日本原燃株式会社	
資料番号	濃縮個別 13 R4
提出年月日	令和3年4月28日

## 加工施設の閉じ込めの機能に係る補足説明資料

本資料は、【濃縮個別 13 R3】の改訂版（R4）である。改訂内容は以下のとおり。

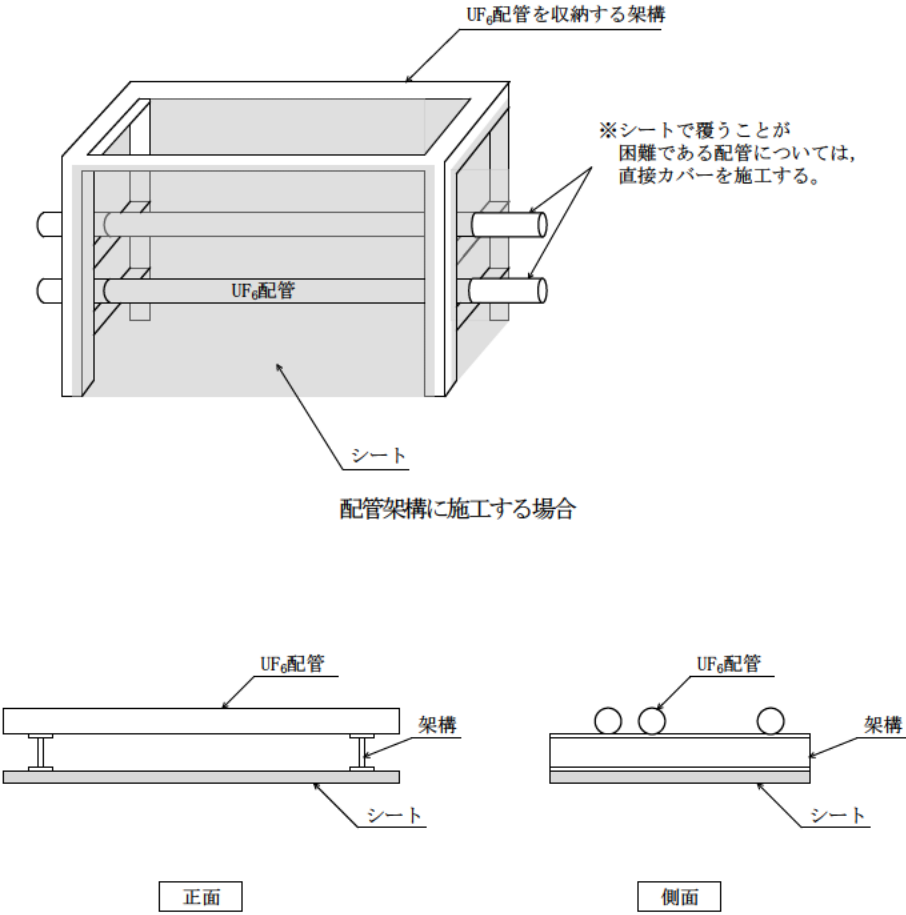
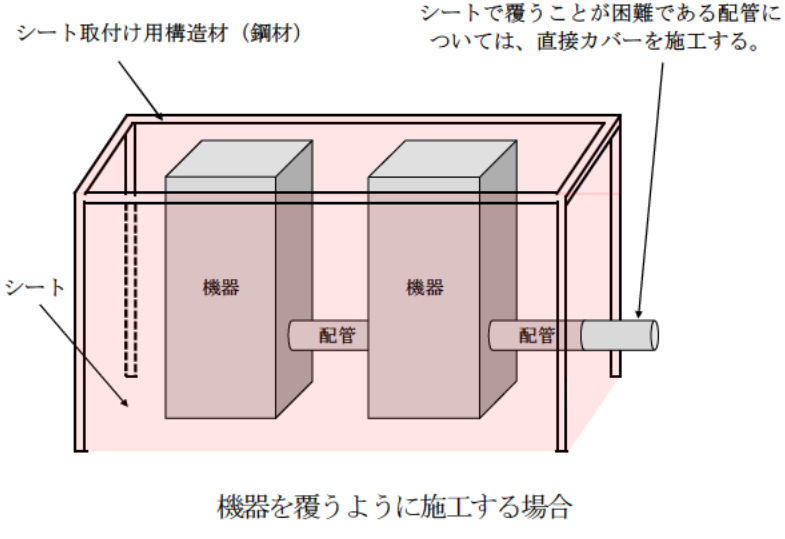
設工認申請書	補足説明	備考
 <p>UF配管を収納する架構</p> <p>UF配管</p> <p>シート</p> <p>配管架構に施工する場合</p> <p>※シートで覆うことが困難である配管については、直接カバーを施工する。</p> <p>正面</p> <p>側面</p> <p>配管架構に施工する場合（上部配管）</p> <p>図1 UF<sub>6</sub>の直接暴露の防止に関する概要図</p>	 <p>シート取付け用構造材（鋼材）</p> <p>シートで覆うことが困難である配管については、直接カバーを施工する。</p> <p>シート</p> <p>機器</p> <p>配管</p> <p>機器を覆うように施工する場合</p>	<p>・シート取付け用構造材を用いて機器を覆うように施工する場合の概要図を追加する。</p>
